神宮外苑地区まちづくりにおける樹木の更なる保全と新たなみどりを創る取組みについて
<補足資料>

本補足資料は、同日付の以下リリースの補足資料となります。

「神宮外苑地区まちづくりにおける樹木の更なる保全と新たなみどりを創る取組みについて」

図 1. 新ラグビー場敷地の伐採から保存へ変更となった樹木の位置と施設計画変更内容

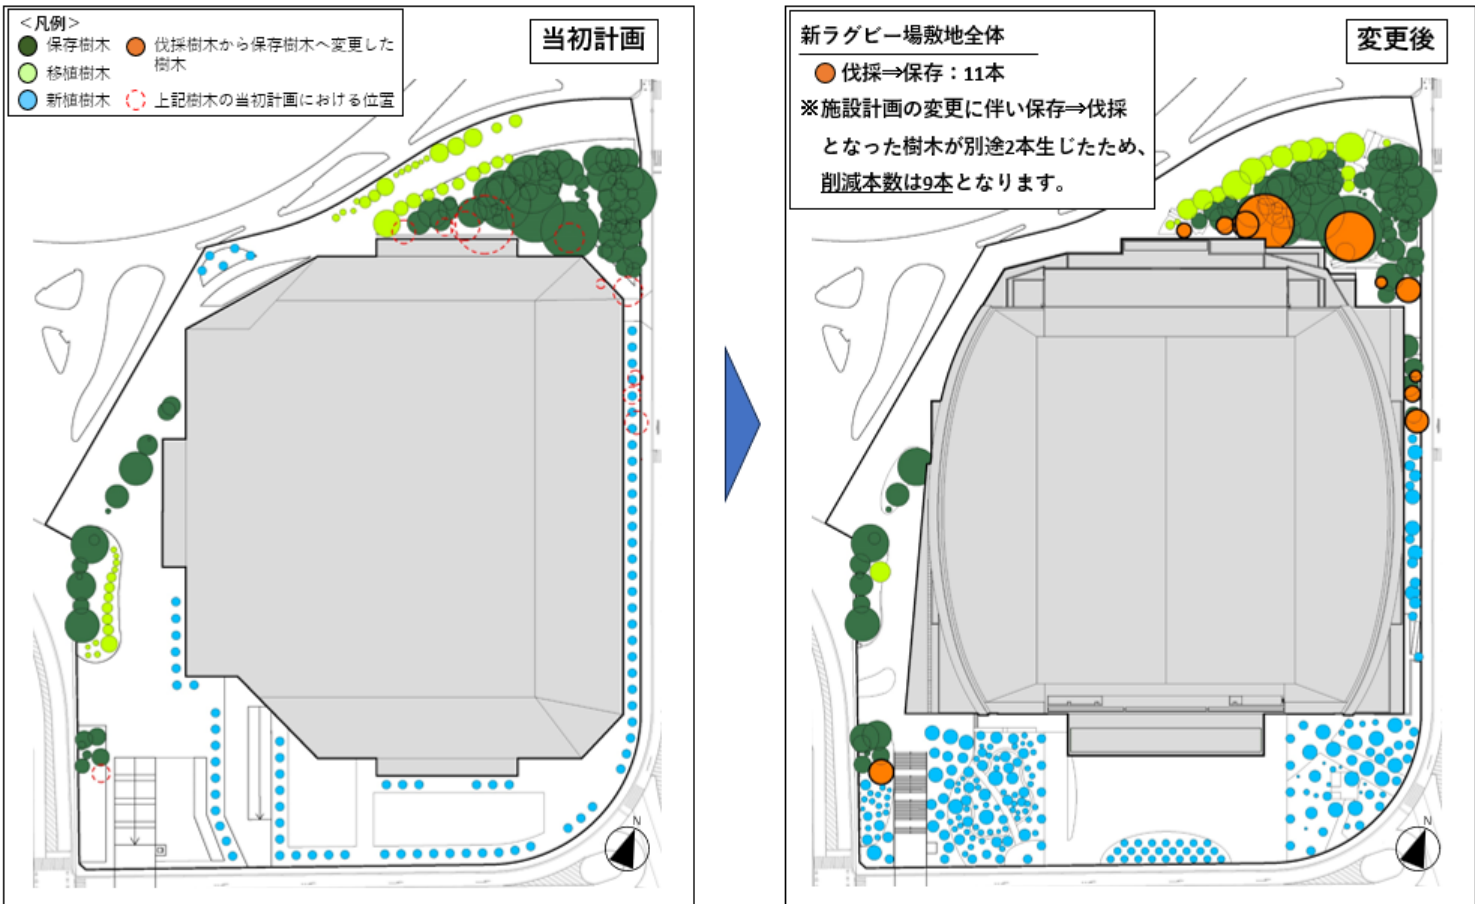
新ラグビー場の北側部分を一部セットバックすることで、建国記念文庫敷地における伐採樹木 9 本を保存樹木に変更しました（図 1 参照）。

なお、新ラグビー場周辺樹木の生育環境の良化を図るため、建物高さを当初計画の約 55m から約 48m 程度に抑制することとしています。

図2. 絵画館前事業の伐採から保存へ変更となった樹木の位置と施設計画変更内容

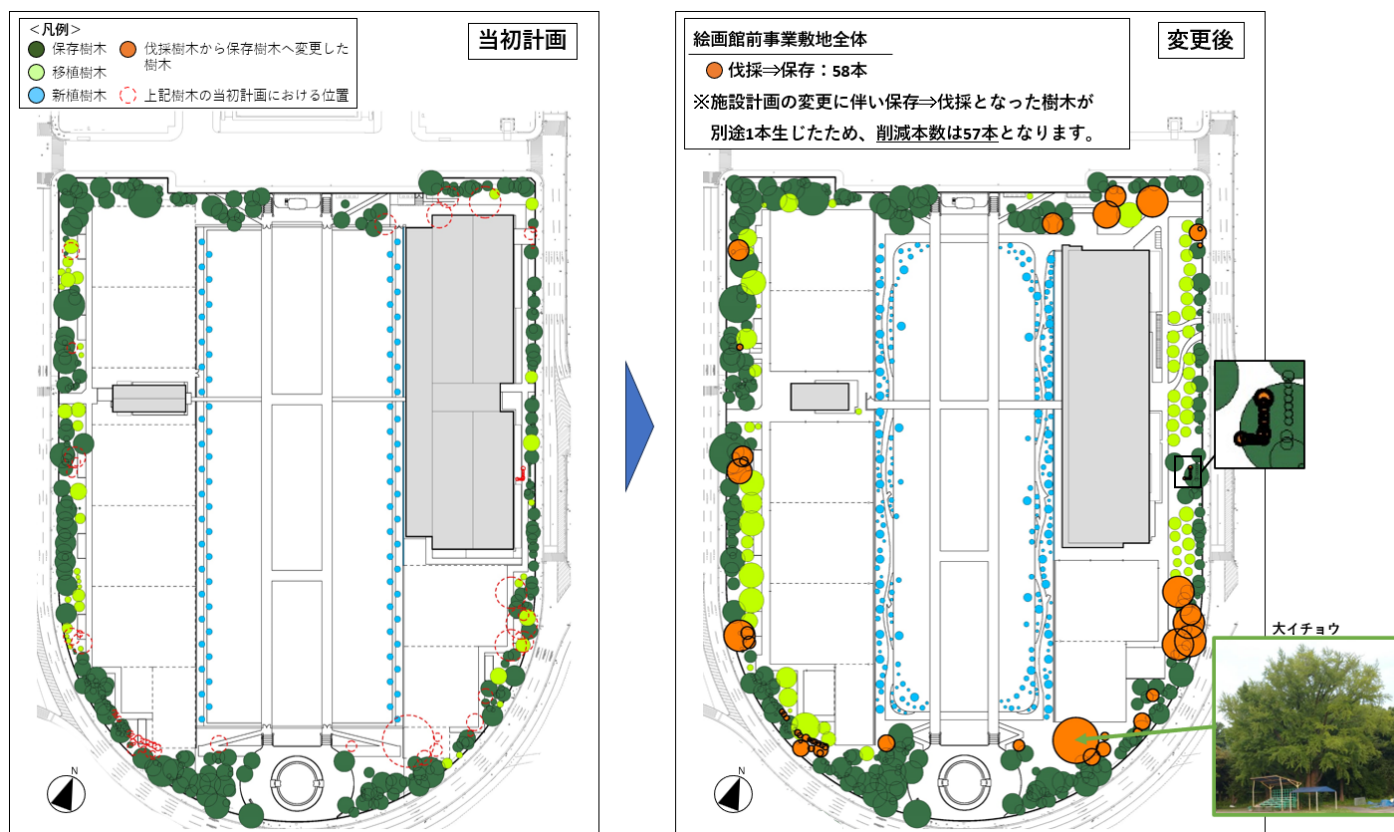
建物等の配置変更や規模の縮小により、円周道路沿いの樹木について、伐採樹木55本を保存樹木に変更しました（図2参照）。

丸池周辺の計画の変更により、伐採樹木2本を保存樹木に変更しました（図2参照）。

図 7. 根系保護範囲と新野球場棟地下躯体セットバック簡易模式図

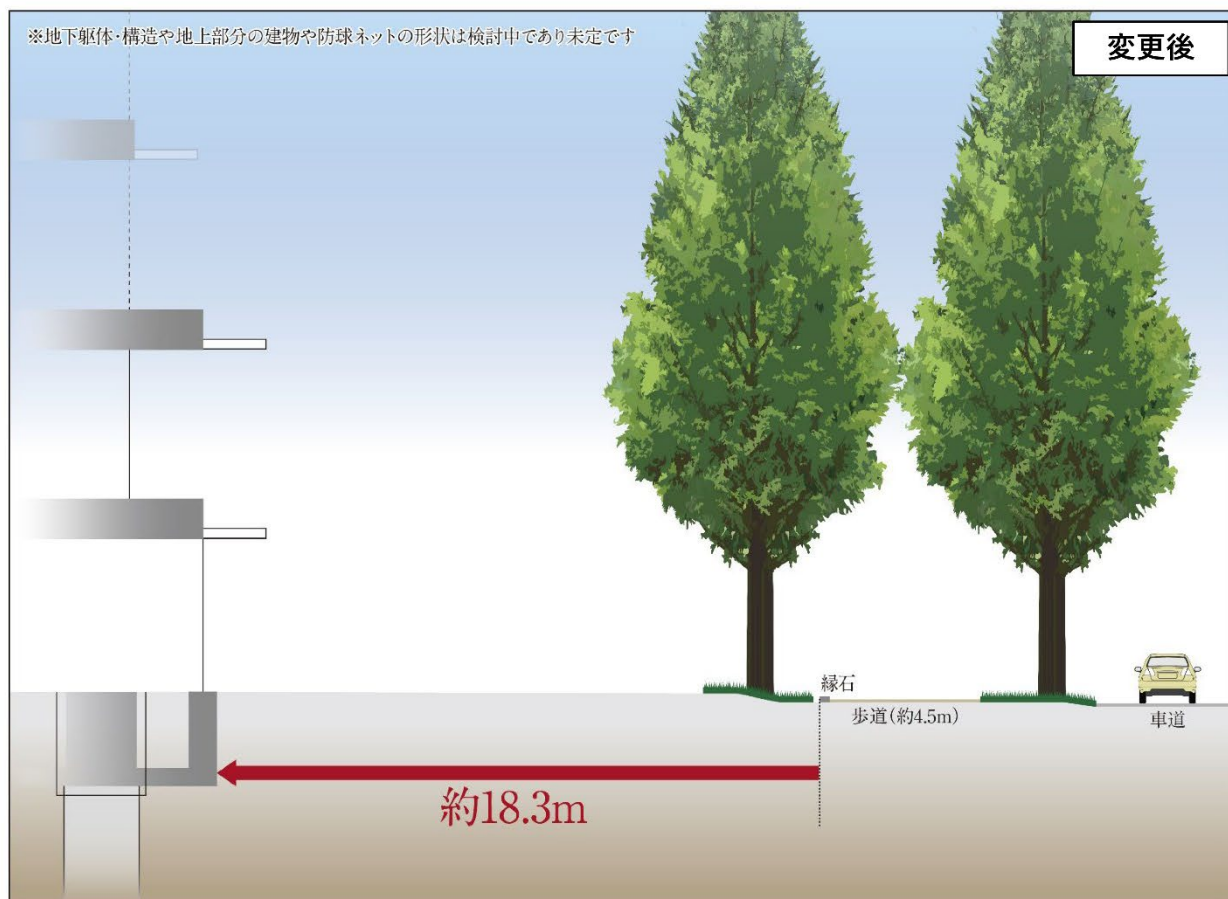
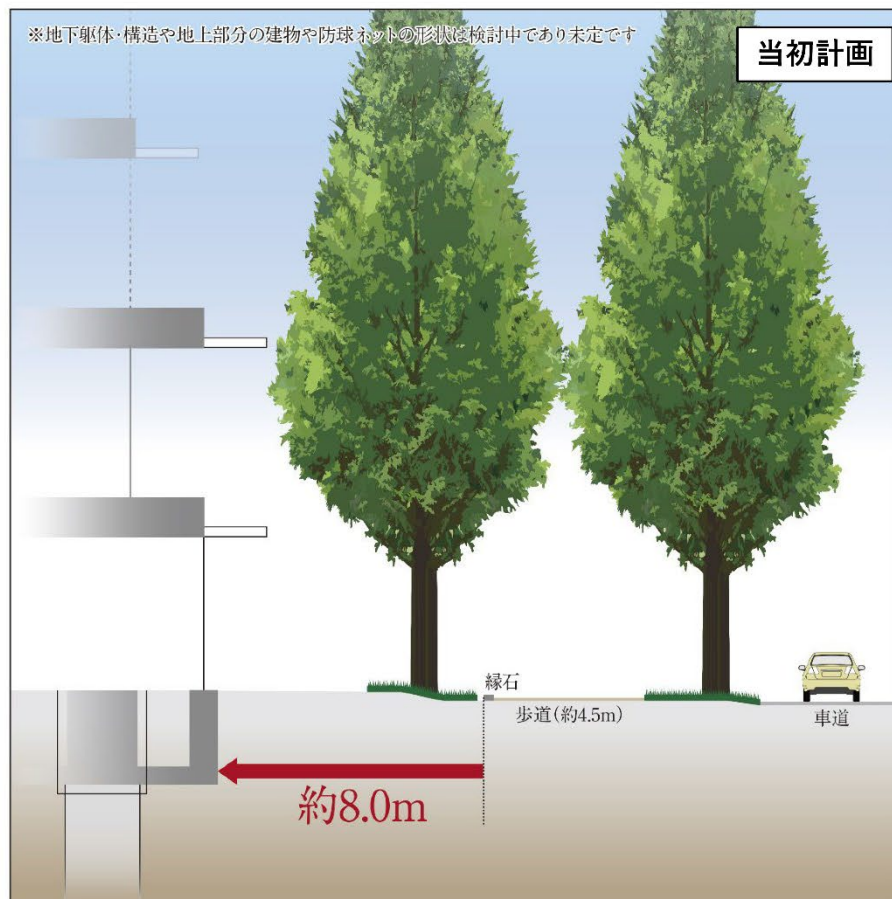
第2回根系調査では、1つの調査断面において直径30mm以上の根が4本以上確認された箇所はなく、約10.5m地点で根を切断可能と判断できる結果でした。ただし、全12箇所の調査地点の内4箇所(※)で概ね直径30mm以上の根が計5本確認されたため、当該5本をたぐり掘り(※14)により根の先端まで確認したところ、2本は約17m未満の位置で根の伸長が止まっていること、2本は根が西側には伸長していないと想定されること、1本は約22m時点まで伸長していたものの、約17m地点で直径30mm未満となることが確認されました。環境影響評価書の判断基準に基づけば、約10.5m地点で切断可能と判断できるものの、たぐり掘りの結果を踏まえ、樹木医等の専門家の見解も確認した上で、歩道縁石から約17mまでを根系保護範囲として設定し、さらに約1.3mを工事中の施工スペースや更なる根系伸長域として確保し、セットバック幅を当初計画の約8mから約18.3mに拡大する方針といたしました(図7参照)。

図 8. 約 17m 地点で確認された根の対応

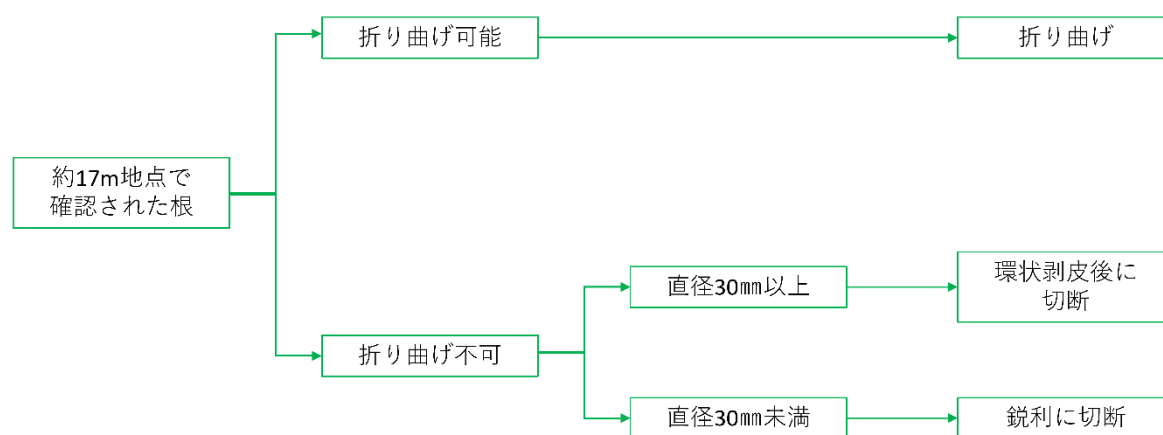
新野球場棟の施工の約 1 年前に、約 17m 地点で全ての根の伸長状況を確認します。約 17m 地点で根が確認された場合には、樹木医等の専門家に相談の上、根が折り曲げ可能か検討し、可能と判断される場合は折り曲げることで伸長方向を変更します。折り曲げ不可と判断された場合は、直径 30 mm 以上の根は環状剥皮（※15）をし、1 年後に切断いたします。直径 30 mm 未満の根は、細根の発根を促すために鋭利に切断いたします。根の環状剥皮及び切断の際には、発根促進剤等の散布と根系伸長域の確保を行います。
